Anlage `gemeinsame Erläuterungen` zu:

- Variante 1 / BV 496-21 und
- Variante 2 / BV 497-21

Projekt „Sanierung Hünendorfer Straße“, Bauabschnitt 3.2

bisherige Planung Bauabschnitt 3.2 (vom Stadtrat zurückgestellt):

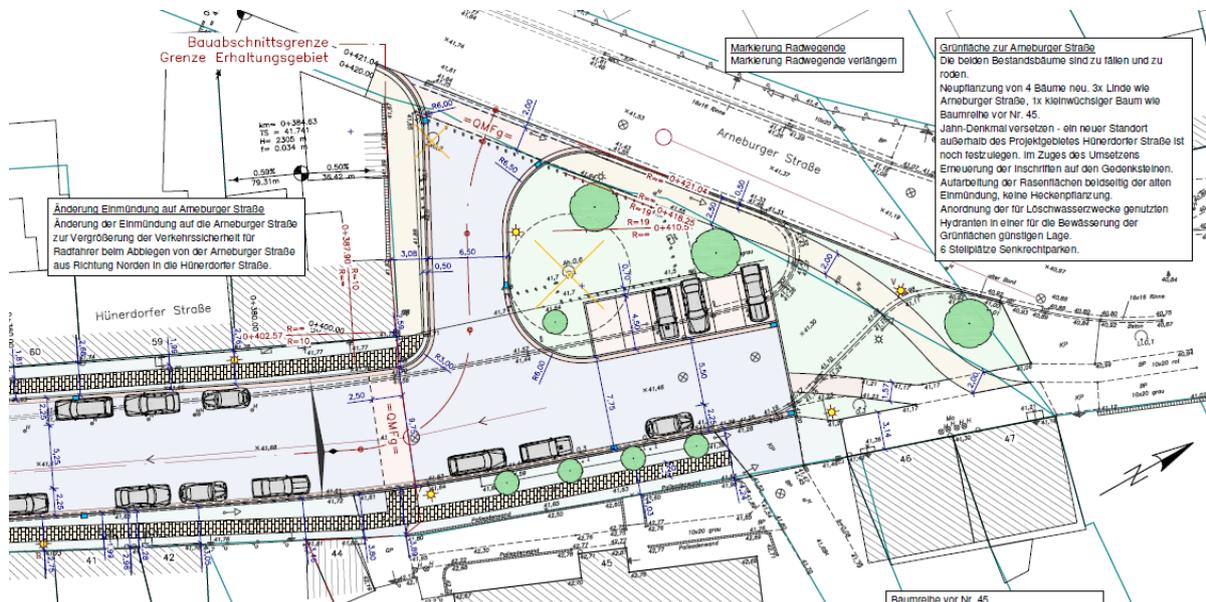
- geschätzte Baukosten BA 3.2: 193.760 EUR/brutto = förderfähig über das Programm `Lebendige Zentren`

### Variante 1

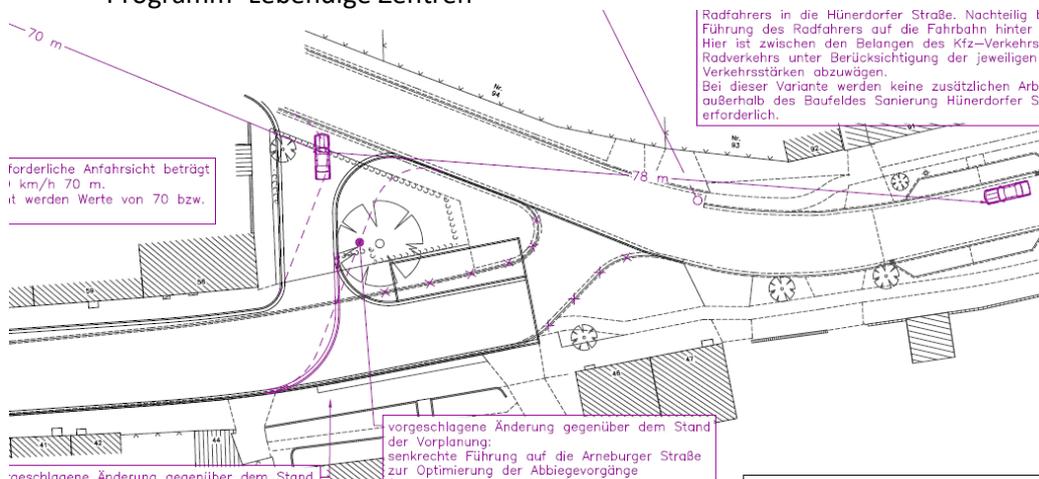
- ergänzender Vorschlag des Planungsbüros
- entspricht weitgehend der Entwurfsplanung, neue Einmündung verläuft aber nicht mehr senkrecht
- geschätzte Baukosten BA 3.2: 193.760 EUR/brutto (unverändert) = förderfähig über das Programm `Lebendige Zentren`

### Variante 2

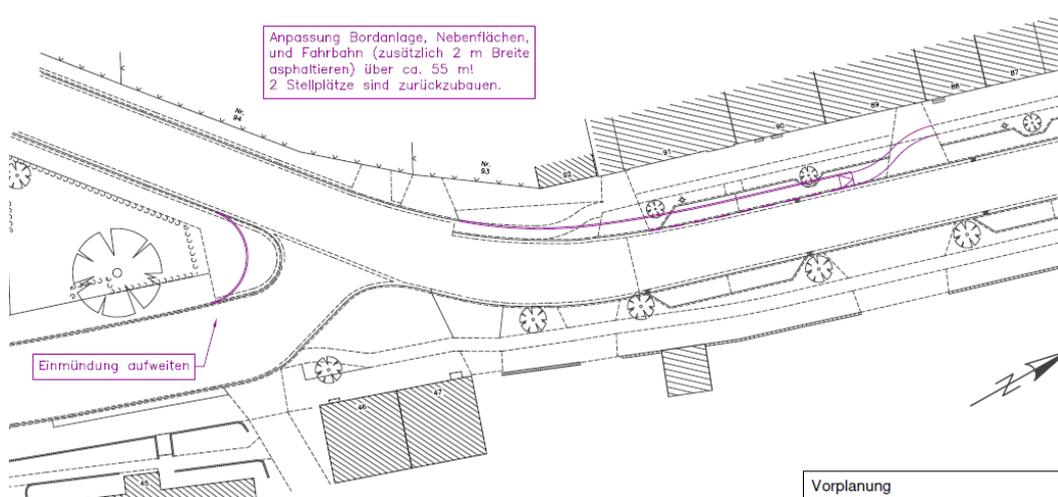
- Vorschlag Fraktion SPD/Die Linke
- Einmündung wie im Bestand, Bordführung aber gefälliger
- längere Einfädelung der Radfahrer in der Arneburger Straße, Wegfall von voraussichtlich zwei Stellplätzen in der Arneburger Straße
- geschätzte Baukosten BA 3.2: 193.760 EUR/brutto (unverändert) = förderfähig über das Programm `Lebendige Zentren`
- zusätzliche (geschätzte) Baukosten außerhalb des Programms `Lebendige Zentren`: 51.000 EUR/brutto
